REPÚBLICA DE CHILE
DIRECCIÓN REGIONAL
SERVICIO DE EVALUACIÓN AMBIENTAL
REGIÓN DE ATACAMA

RESUELVE CONSULTA DE PERTINENCIA DE INGRESO AL
SEIA, PROYECTO "RENOVACIÓN Y/O RECTIFICACIÓN
PREVENTIVA DE ACUEDUCTO".

COPIAPÓ, 19 MAR. 2018

Imagen 1: Imagen General Acueducto- Rectificación Tramo EB3- ETA

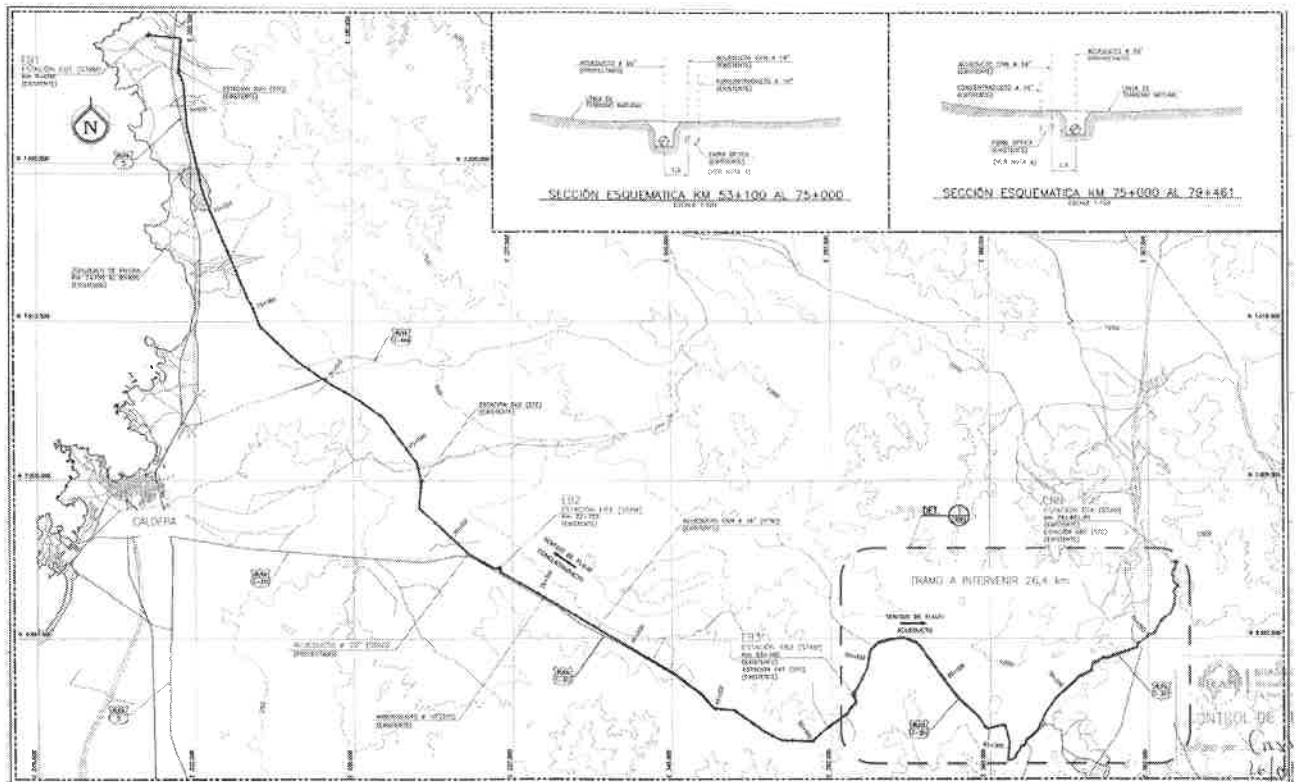
La modificación considerada es la instalación de una tubería, paralela a la existente, es decir la intervención de un tramo de la tubería de impulsión que suministra agua (acueducto) a la faena minera Cerro Negro Norte, tramo comprendido entre la Planta Concentradora de las instalaciones de Cerro Negro Norte y la Estación de Bombeo EB3 (punto de inicio km 79+461 en dirección sur durante los primeros 2,5 km, luego por el costado de la ruta C-327 y luego de la ruta C-351 hasta llegar a la estación EB3 (km 53+100)), cuya longitud es de aproximadamente 26,4 km.

El sistema a instalar contempla abrir una zanja dentro de la franja de servidumbre de 25 m de ancho autorizada RCA N° 247/2009 (contiene una zona de circulación de vehículos y maquinaria de la construcción, una zona de acopio del material removido), donde fue dispuesto el actual ducto e instalar un nuevo ducto de acero de 20" de diámetro, con revestimiento exterior y liner de HDPE interior, donde se realizarán las mismas actividades que las establecidas en la referida RCA:

*Para las superficies a intervenir se deben considerar todos los compromisos ambientales adquiridos en la RCA N° 247/2009 para la componente flora y vegetación; esto incluye el rescate y relocalización de ejemplares de la especie *Tillandsia landbeckii*, que se encuentra presente en el área descrita en la Consulta de Pertinencia y que puede haber repoblado sectores ya intervenidos por el proyecto.”*

1. Que, el Proyecto “Renovación y/o Rectificación Preventiva de Acueducto” no requiere ingresar obligatoriamente al SEIA en forma previa a su ejecución, en consideración a los antecedentes aportados por el Titular y lo expuesto en el considerando N° 6 y 7 de la presente Resolución.
